Deliberazione della Giunta Regionale 6 aprile 2018, n. 23-6720

**L.R. n. 56/77 e successive modificazioni. Approvazione della variante strutturale al P.R.G.I. "VS2006" per i soli territori dei Comuni di Antrona Schieranco, Borgomezzavalle (già Viganella e Seppiana) e Montescheno in provincia del Verbano Cusio Ossola.**

## MODIFICAZIONE AGLI ELABORATI TECNICI

Allegato 2 – Modifiche alla classificazione di sintesi in località Ceggio

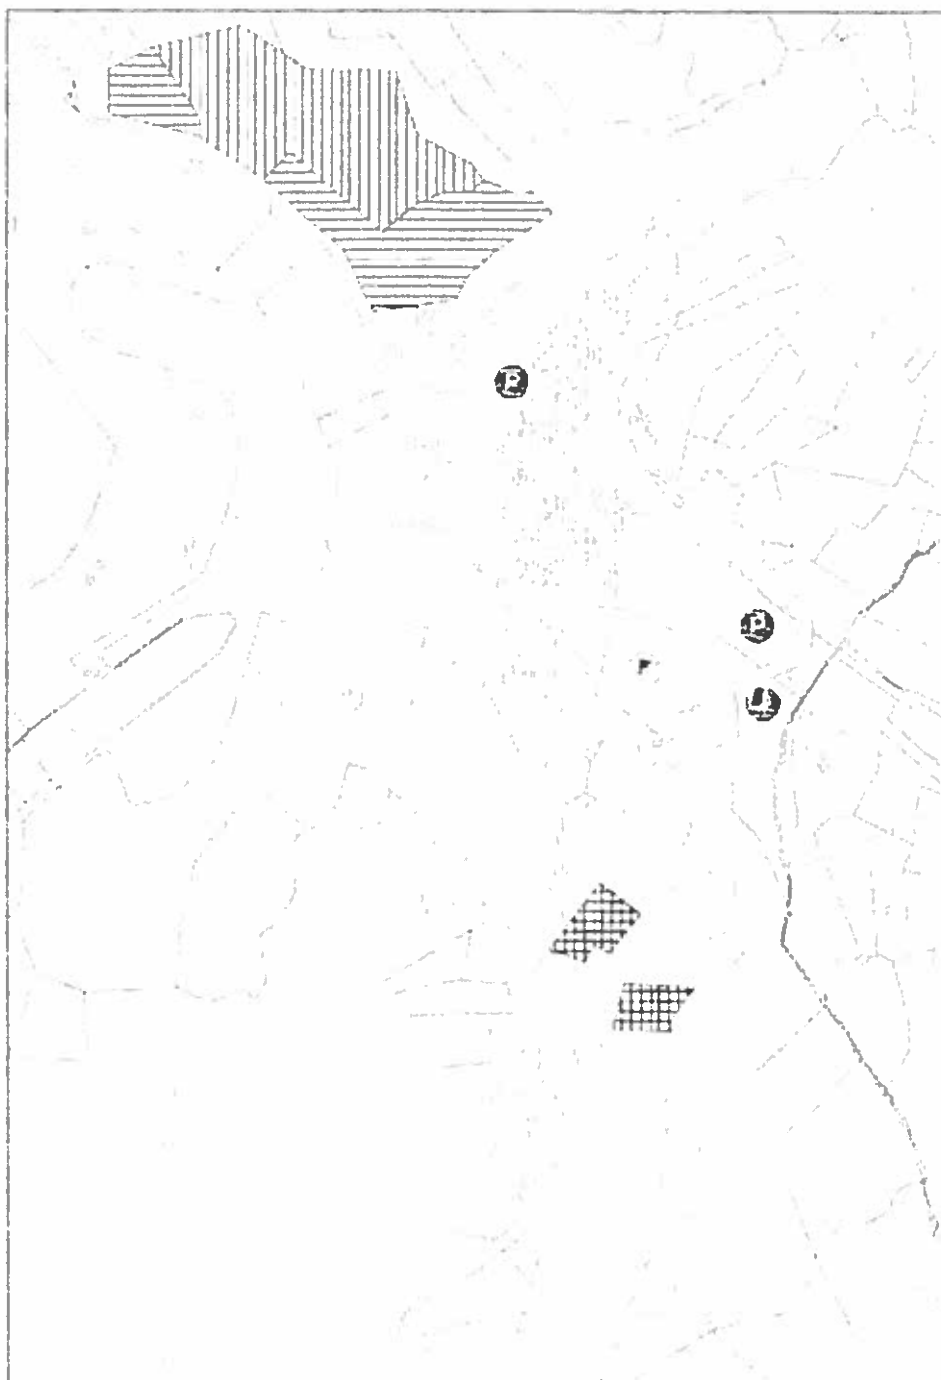
In località Cheggio, Comune di Antrona Schieranco:

La classificazione di sintesi è modificata come da figura "*Allegato 2 – Modifiche alla classificazione di sintesi in località Cheggio*".

La definizione della sottoclasse IIIb1 è inserita nelle legende degli elaborati ove è rappresentata.

Area riclassificate in classe IIIa

Area riclassificate in classe IIIb1

Area riclassificate in classe IIIb4
